Comune di ISOLA VICENTINA

Piano degli Interventi

Variante n. 4 -

Deduzioni del Consiglio Comunale alle Osservazioni,
e adeguamento al parere di compatibilità idraulica del Genio Civile
Approvazione

Estratto PRG/PI tav. 13.1.1 (adottata)

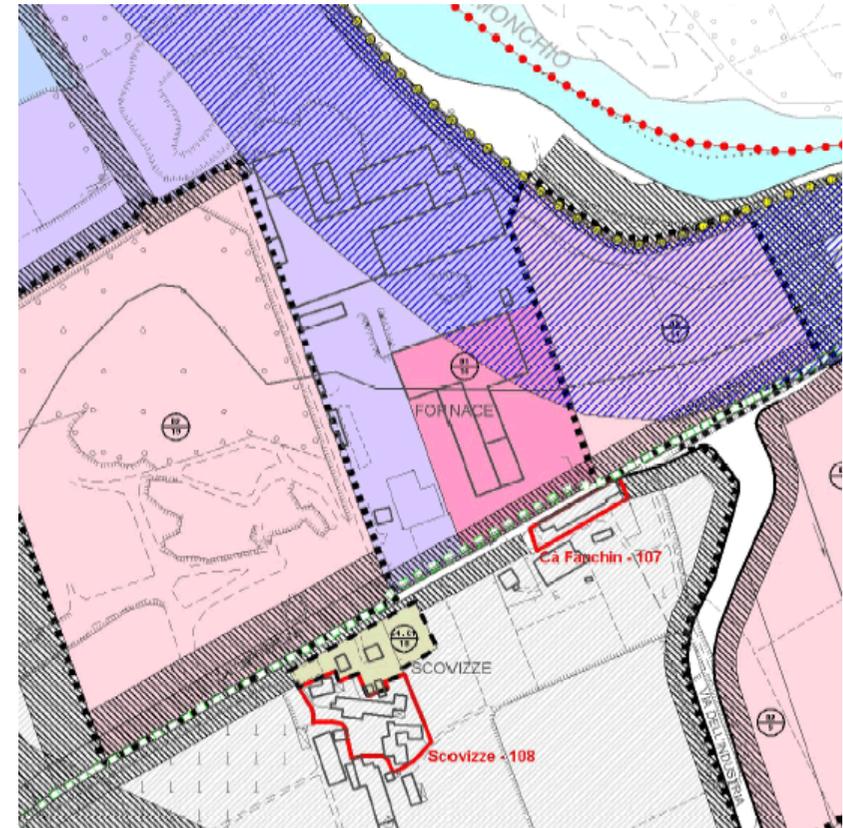
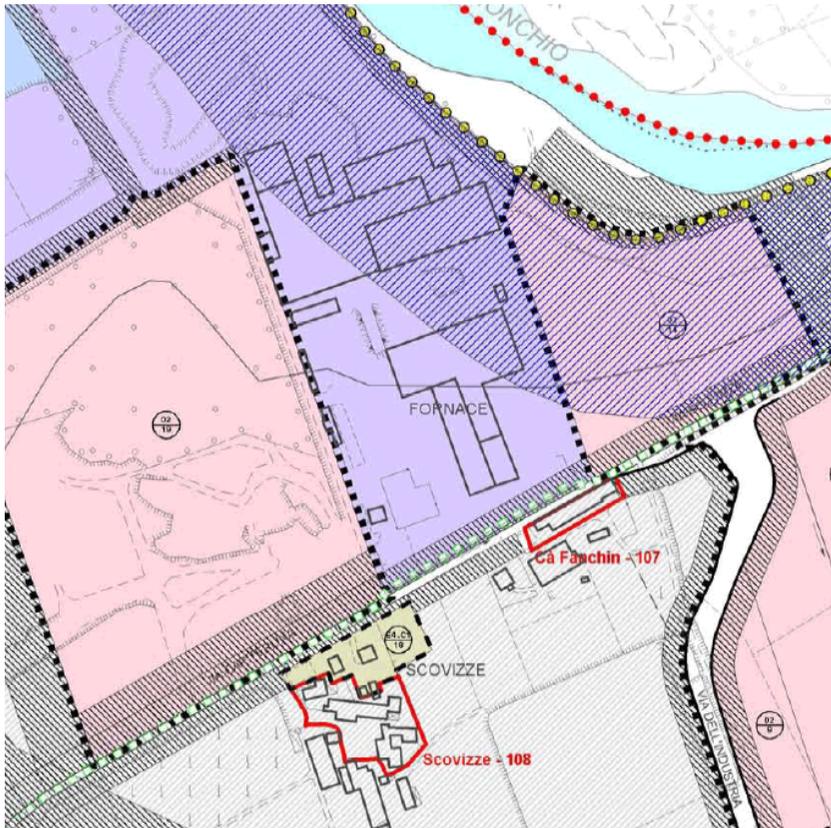
adottata. Non risulta quindi necessario procedere ad alcuna modifica e l'osservazione			
15	3526 3762	26/03/2014 31.03.2013	GRUPPO effe 2 S.p.A. Integrazione osservazione	Riguardo la zona D2 "Ambito di pertinenza delle fornaci": Considerare l'area come comune area produttiva-commerciale esistente senza vincoli di destinazione d'uso. In subordine consentire trasformazione in prima fase della porzione di area fronte strada. Con l'integrazione viene precisato l'ambito per cui si chiede il cambio d'uso.	L'osservazione risulta accoglibile in quanto consente una maggiore flessibilità delle destinazioni d'uso all'interno dei fabbricati nella zona produttiva di carattere sovracomunale Isola/Villaverla (cfr. area produttiva ampliabile del PTCP) Si modifica pertanto la classificazione di zona da Fornaci a D1 n. 14 per 23742 mq , consentendo quindi una sostanziale omogeneità dell'intero ambito affacciato sulla SP Capiterlina. Si integra inoltre il punto 2.1 dell'art. 28 con le seguenti indicazioni particolari: <i>"Per la zona D1 n. 14 le modifiche alle destinazioni d'uso sono subordinate all'attuazione degli impegni derivanti dall'atto d'obbligo sottoscritto il 31.03.2014 (prot. comunale n. 3784 del 01.04.2014)."</i> Ai fini del dimensionamento la modifica non incide sul	Accoglimento nei termini precisati	Si tratta di variazione sostanziale e pertanto oggetto di ri-pubblicazione.	Tav. 13.1.1 (D1 n. 14) NTO art. 28 ATO n. 3

dimensionamento dell'ATO e non incide sul consumo di SAU essendo l'area già occupata da insediamenti e quindi non agricola.			
16	3578	27/03/2014	Fortuna Ivan	Riguardo la scheda B n.46: Revisione ampliamento del perimetro verso Nord per posizionamento manufatti per subirrigazione.	<p>L'osservazione risulta accoglibile in quanto secondo i criteri di flessibilità stabiliti per gli ambiti di edificazione diffusa e interventi puntuali attraverso la ricognizione delle effettive pertinenze dei fabbricati, dei quali fanno parte anche gli interventi di sub irrigazione.</p> <p>La modifica in ampliamento di 104 mq dell'ambito di scheda B non comporta incrementi volumetrici per l'ATO ma solo un incremento del consumo di SAU di 104 mq</p>	Accoglimento nei termini precisati		Scheda B n. 46 SAU : - 104mq
17	3619	27/03/2014	Giada Fontana, per Pietrobelli Stella	Riguardo la prec. Richiesta n.68: Arretrare la sagoma del fabbricato di progetto e portarlo ad un solo piano.	<p>L'osservazione risulta accoglibile essendo finalizzata all'arretramento del fabbricato di nuova costruzione , conservando le alberature lungo strada. La modifica è coerente con gli indirizzi per la delimitazione degli ambiti di edificazione diffusa (limiti di proprietà, recinzioni, allineamenti...).</p> <p>La modifica amplia l'ambito di edificazione diffusa di 783 mq e arretra e ne aumenta la sagoma confermando inalterato il volume.</p>	Accoglimento nei termini precisati		Ed. diffusa n. 1 ATO n. 1 SAU : - 783 mq
